PROJEKT ARCHITEKTONICZNO - BUDOWLANY ZMIENIONY W CZĘŚCI BRANŻA: ARCHITEKTURA

Rozbudowa i nadbudowa budynku
Ochotniczej Straży Pożarnej
na działce nr 724/4 w Brzeźnej, gmina Podegrodzie

RZUT PODDASZA

05

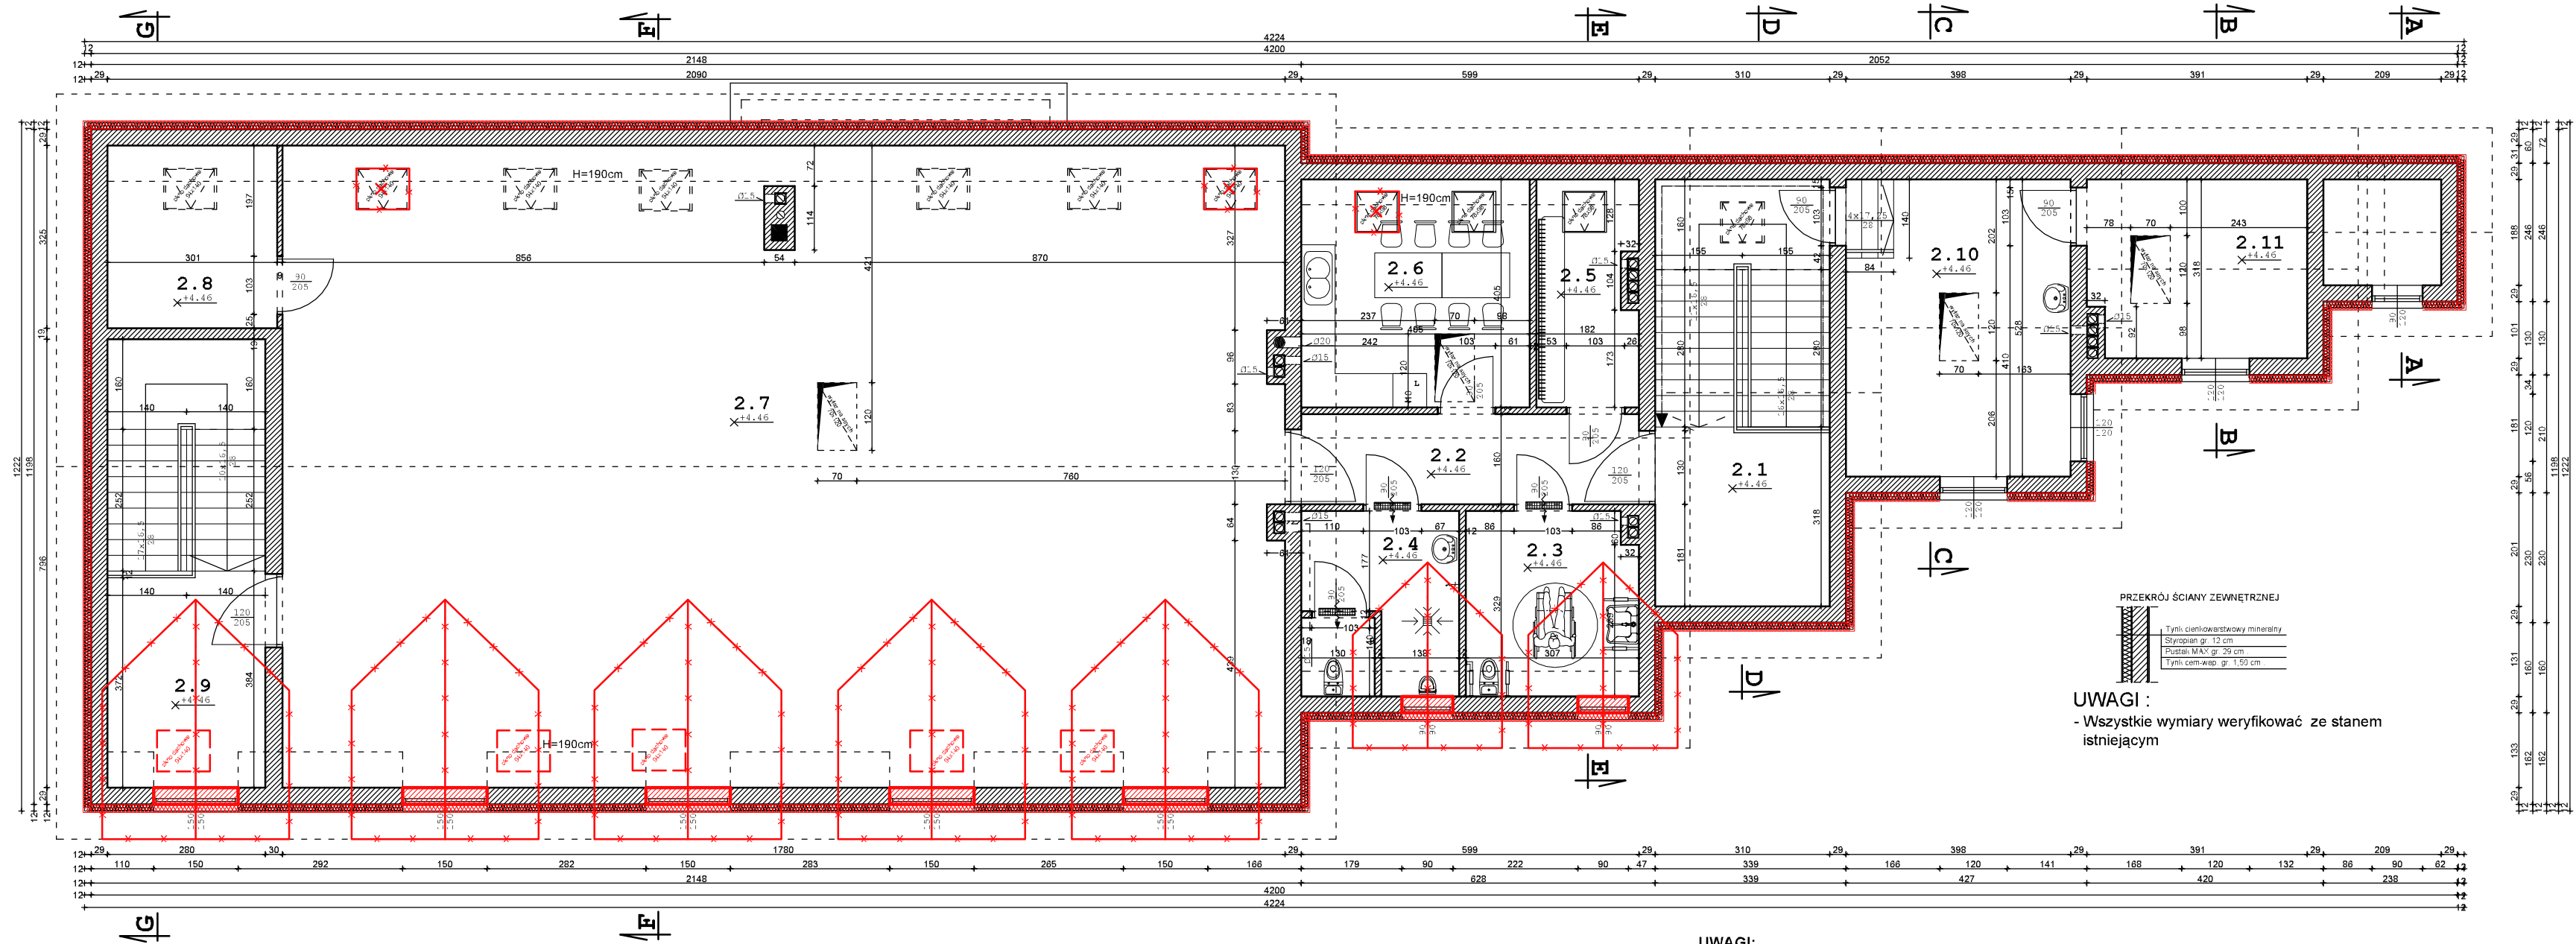
uwaga
XX kolorem czerwonym wprowadzono zmiany w projekcie
zatwierdzonym decyzją o pozwoleniu na budowę nr 258/2013 z dnia 22.02.2013r.,
zakres zmian:
- zmiana funkcji pomieszczenia nr 1.4 na parterze z pomieszczenia handlowego na świetlicę
- zmiana funkcji pomieszczenia nr 2.7 na poddaszu z świetlicy na pomieszczenie gospodarcze
- rezygnacja z otworów dachowych, w zamian wprowadzenie dodatkowych okien dachowych
- zmiana grubości izolacji termicznej stropu nad poddaszem, podłogi na gruncie oraz ścian zewnętrznych
